Vyřizuje: Ing. Jan Šefl I. 859
K č. j.: 161777/2025/KUSK
Sp. zn.: SZ_131899/2024/KUSK

Předmětem posuzování vlivů na životní prostředí podle zákona č. 100/2001 Sb., v platném znění (dále jen „zákon EIA“) je záměr „Pokračování těžby v lomu Mrač“ č.j. 161777/2025/KUSK, kód záměru STC2730.

I. POŽADAVKY NA ÚPRAVU DOKUMENTACE

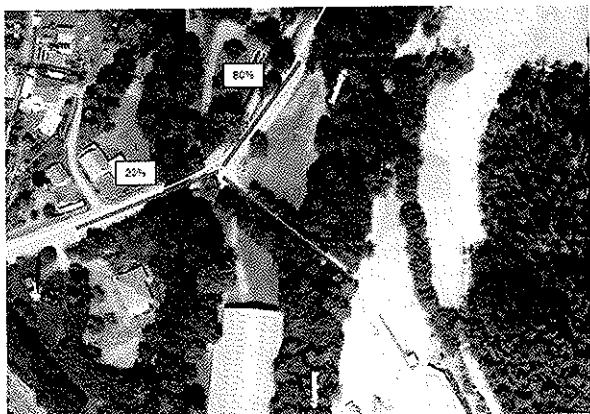
V hlukové studii je nesoulad s výpočtovými body pro stacionární zdroje hluku. V tabulce č.3 je označeno 7 výpočtových bodů a v obr. č. 6 je označen i bod 8, pro který jsou provedeny výpočty. Tento bod č.8 není jednoznačně identifikován. Požaduji nápravu hlukové studie, aby její výsledky byly jednoznačné.

V hlukové studii na str. 3 je uvedeno, že terén je pohltivý a na str. 30 je uvedeno, že ve výpočtech bylo uvažováno s terénem odrazivým. Není zřejmé, s jakým terénem tedy bylo v hlukové studii počítáno. Požaduji nápravu hlukové studie, aby její výsledky byly jednoznačné.

OBR.3a Vizualizace stavu – doprava Varianta I – stávající výjezd z areálu lomu + rozložení dopravy do směru na Podhradí (65%) a směru viadukt (35%)

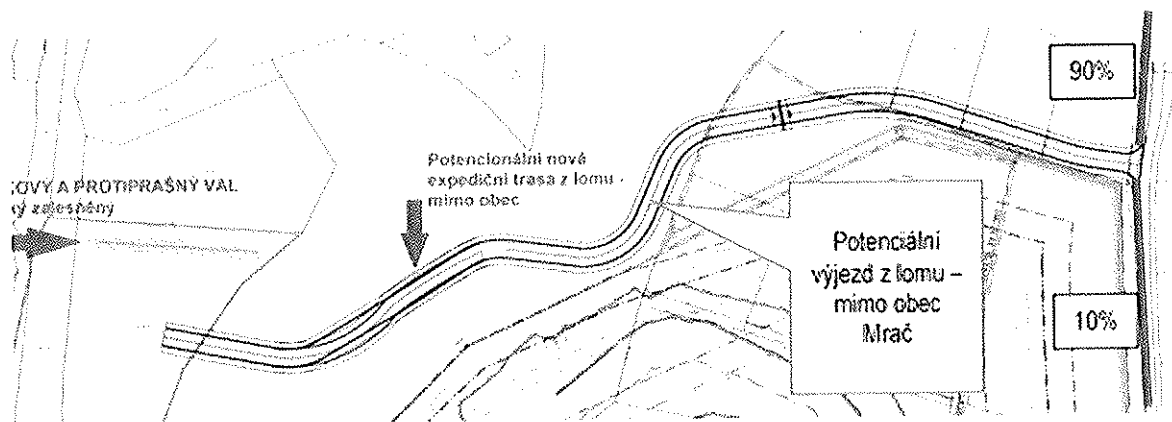
Oproti dokumentaci EIA předložené v roce 2024 došlo v aktuálně předložené dokumentaci ke změnám v rozložení dopravy.

Požadují vysvětlení navýšení intenzity dopravy přes Mrač o 15 %.

OBR.4 Vizualizace budoucího stavu – doprava Varianta II + rozložení dopravy

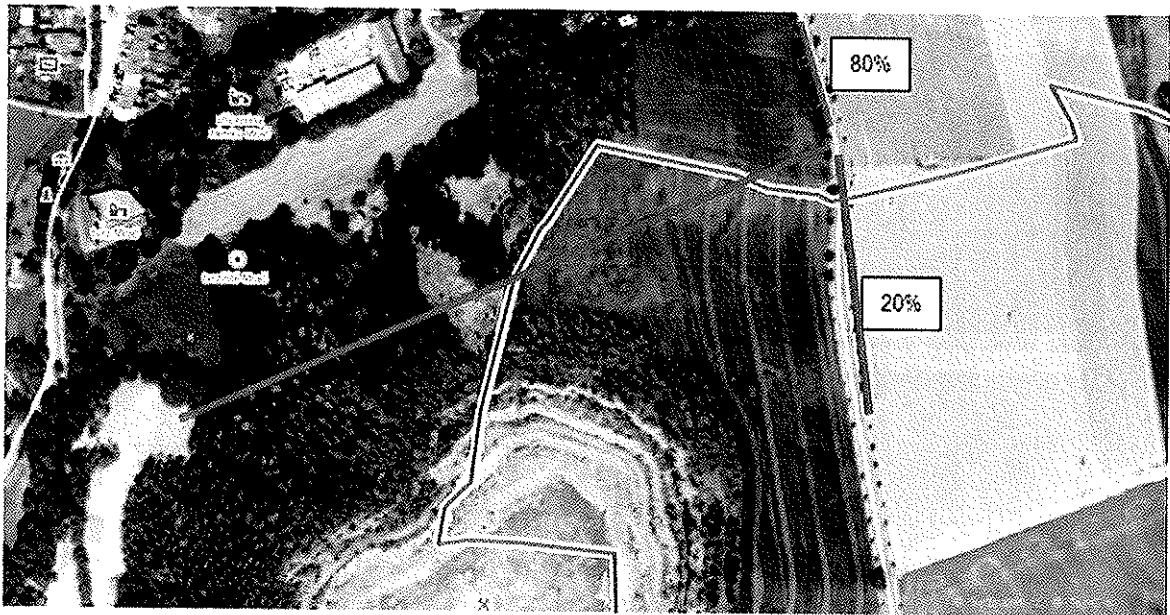
Požadují vysvětlení navýšení intenzity dopravy směrem na Žižňanky o 10 %.

Hladiny hlukového ukazatele L_{dvn}

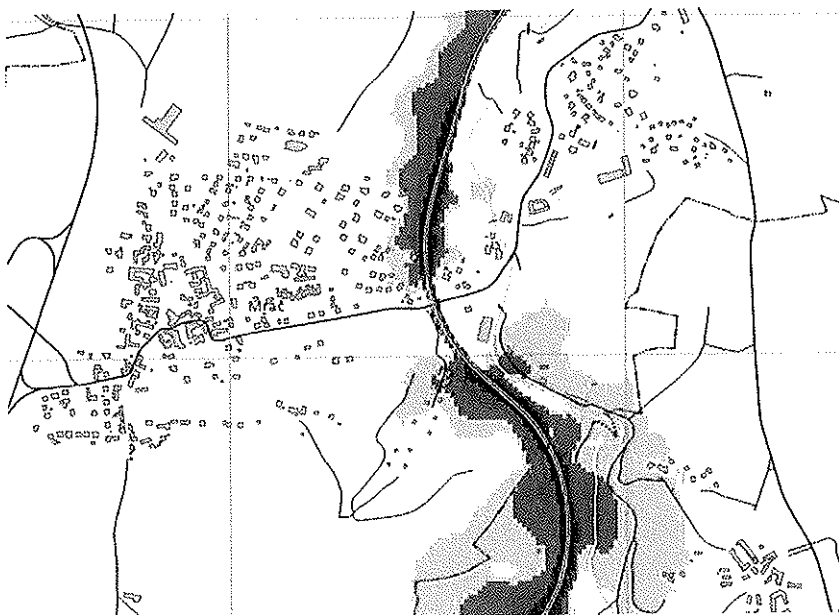
Provést posouzení kumulativních vlivů z hlediska hlukové zátěže v zájmovém území a tyto vlivy vyhodnotit z hlediska vlivů na veřejné zdraví. V dokumentaci je nedostatečně vyhodnocena kumulace vlivů. V dokumentaci nejsou řešeny synergické a kumulativní vlivy související se stávající železniční tratí, která vede ve vzdálenosti cca 120 m od posuzovaného záměru a představuje v zájmovém území významný zdroj hluku, jak dokládají mapy strategického hlukového mapování pro rok 2022 zveřejněné Ministerstvem zdravotnictví.

S vypořádáním není možné souhlasit.

Požaduji do hlukové studie doplnit výpočet celkového hlukového zatížení plynoucí jak z provozu lomu, tak současně z provozu na železniční trati a následně toto vyhodnotit v rámci vlivů na veřejné zdraví. Jak je patrné ze strategických hlukových map území Mrače je hlukově velmi zatížené. Na tomto požadavku trvám.

Vypořádání: *Železniční trať, silniční doprava a stacionární hlukové zdroje mají každý svůj hlukový limit. Je jisté možné tyto zdroje „formálně“ posčítat, nicméně není možné tento kumulovaný hluk nějak posoudit nebo porovnat s nějakým limitem. Z hlediska ochrany veřejného zdraví se má za to, že požadavky na ochranu veřejného zdraví jsou splněny, pokud jsou splněny jednotlivé hlukové limity pro dané typy hlukových zdrojů.*

Záměr samotný odvádí silniční dopravu mimo obytnou zástavbu Mrače, tedy kumulativní vliv této dopravy s dopravou na železnici zde vymizí nebo se výrazně sníží.
